東京電力ホールディングス株式会社

福島第一原子力発電所 特定原子力施設に係る実施計画の  
変更認可申請（破損燃料貯蔵ラック及び収納缶の設置）に係  
る審査について

令和2年4月7日

原子力規制委員会

図1 25体ラック概略図

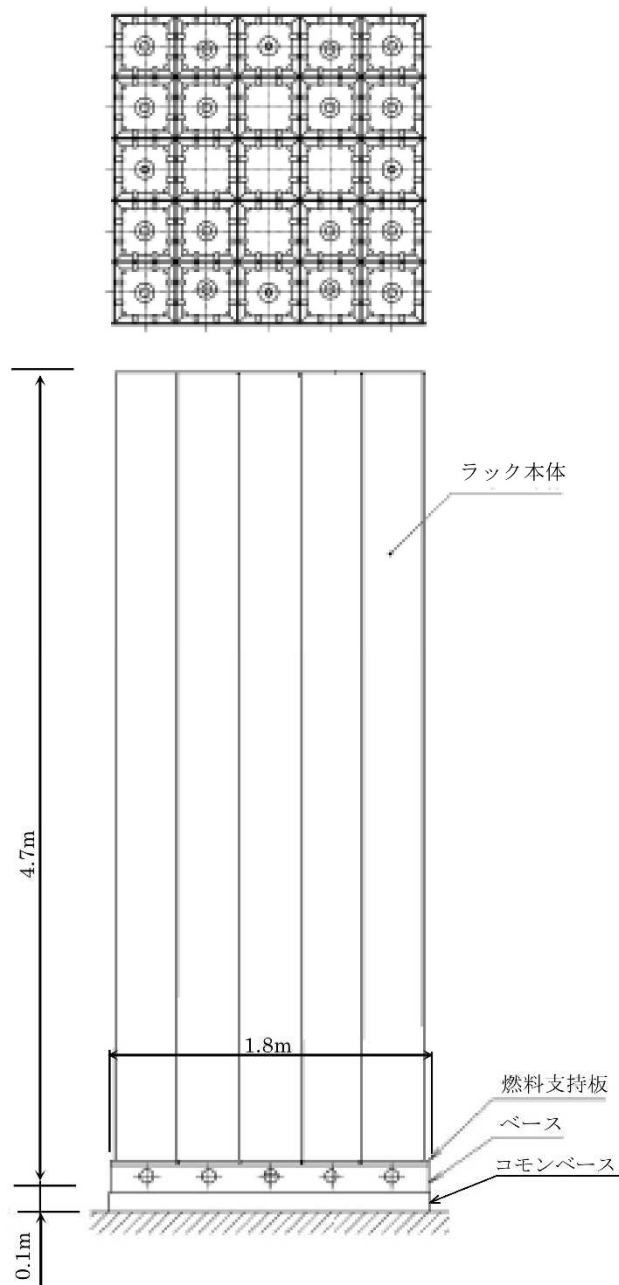
変更認可申請は、25体ラックの未臨界性評価に当たっては、燃料棒の形状が維持されていないと想定した燃料集合体が収納缶(大)に収納され、当該収納缶25個を25体ラックに貯蔵した、共用プール水温、ラック内の収納缶(大)の配置等について、想定される厳しい状態で評価を行い、その結果、25体ラックの実効増倍率(0.91)が設計基準(0.95)を満足していることを確認したとしている。また、臨界防止のため、25体ラックは、ラック構造材にはステンレス鋼を使用し、貯蔵する燃料の中心間距離をラックの格子及び格子内のスペーサで確保するとともに、収納缶(大)は、側面に中性子吸収材(ボロン添加アルミニウム合金)を配置するとしている。

規制委員会は、未臨界性評価を行うに当たっては、同収納缶(大)は3号機以外からの燃料に対しても使用し、現在1、2号機使用済燃料プール内にある燃料の破損状況はまだ明確に把握できておらず、25体ラックに貯蔵する燃料の破損の程度が具体的に合理性を持って設定できないため、燃料集合体の形状が維持されず燃料被覆管が破損し、全ペレットが収納缶(大)内に放出されたという保守的な評価条件を設定していること、臨界解析モデルにおいては、25体ラックに全数の25体が収納され、収納缶(大)及び25体ラックの主要寸法は、製造公差の範囲内で最も厳しい組み合わせを用いる等により、最も厳しい燃料間隔及び配置を条件としていること、使用している臨界解析コードにおいては、実用発電用原子炉施設の燃料貯蔵設備等に対する臨界解析に広く用いられている臨界解析コード(KENO-V.a)を用いて評価が行われていることを確認した。

上記条件のもと評価された未臨界性評価の結果は、設計基準以下であることから、25体ラック及び収納缶(大)について、臨界未満の維持に係る設計が

適切になされていることを確認した。

- ・ 25 体ラックは、共用プールの底部に基礎ボルトで据付けたコモンベースの上にラック取付ボルトで固定する。
- ・ 25 体ラックは、「発電用原子炉施設に関する耐震設計審査指針」の S クラスの設備と位置づけられ、耐震性を評価するに当たっては、「JEAC4601 原子力発電所耐震設計技術規程」等に準拠して構造強度評価を行うこととする。
- ・ 収納缶(大)は、基準地震動  $S_s$  に基づく地震力により評価し、評価に当たっては、「JEAC4601 原子力発電所耐震設計技術規程」等に準拠して構造強度評価を行うこととする。

- ・ 25 体ラックについて、コモンベースを介して共用プール底部に固定することにより、耐震 S クラスの設備に適用される設計用地震力に対して耐える設計であることを確認した。
- ・ 地震以外の自然現象については、25 体ラックが既設設備である共用プール内に設置されることから、既認可の範囲内であり施設の安全性が損なわれない設計であることを確認した。
- ・ 収納缶(大)について、燃料集合体を収納の上 25 体ラックに貯蔵された状態で、耐震 S クラスの設備に適用される設計用地震力に対し、臨界未満を維持するための燃料間距離を保持する設計としていることを確認した。

図2 収納缶(大)概略図

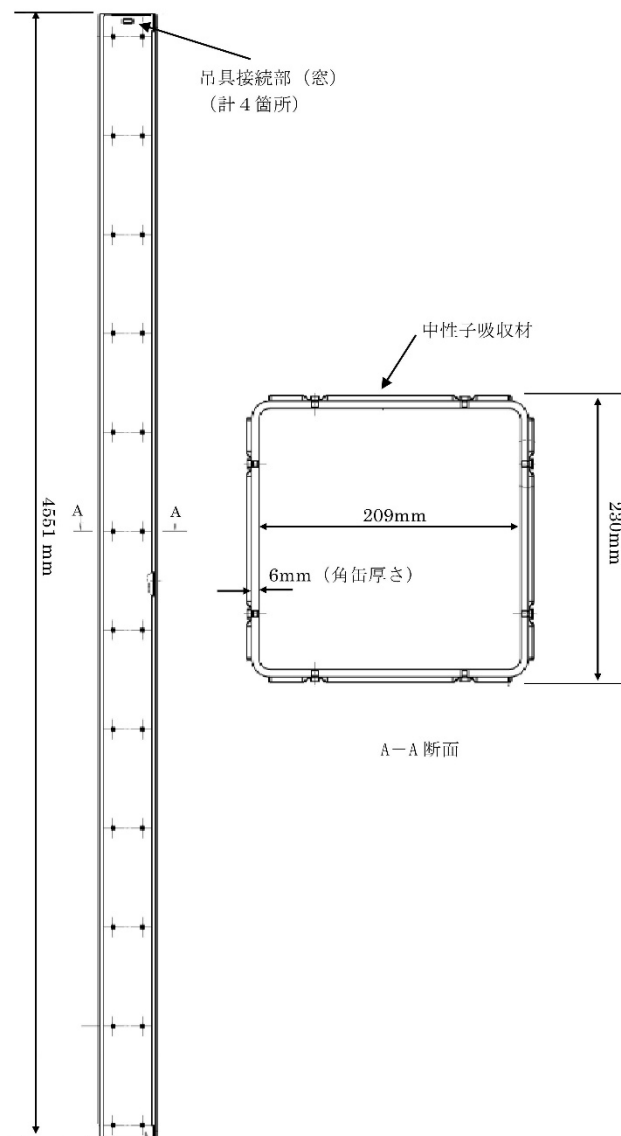
- ・25 体ラックは、既認可の収納缶に入らない燃料集合体を収納した収納缶(大)を 25 個収納できる。
- ・収納缶(大)は、燃料棒の形状が維持されていない場合でも放射性物質の拡散を抑制する。
- ・収納缶(大)は、燃料のハンドル部が幾何学的に最も変形した場合でも収納することが可能な内寸としている。

規制委員会は、25 体ラック及び収納缶(大)について、燃料のハンドル部の最大変形量を想定した設計としていること、及び収納缶(大)は、溶接で施工した角缶構造をしており、放射性物質の拡散を抑制できるとしていることを確認した。
